2020年7月31日

関西電力株式会社

コメント回答資料（放射化汚染について）

図1 原子炉格納容器と燃料取替用水タンクの位置関係

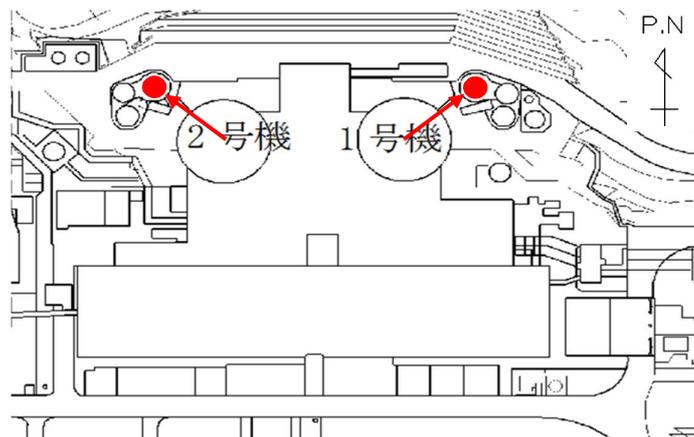
コメント No.	日付	コメント内容
2	6/15	放射化汚染が無いことを説明すること。
11	6/26	配管貫通部からのストリーミング等も考慮した放射化の影響を説明すること

燃料取替用水タンクは、原子炉格納容器から北東、北西の位置にあり、原子炉格納容器から直線距離で約15m（原子炉容器から約30m）離れており、かつプラント運転中に発生する中性子は、原子炉格納容器の外部遮蔽壁等にて遮蔽されることから、中性子による放射化汚染は発生しない。
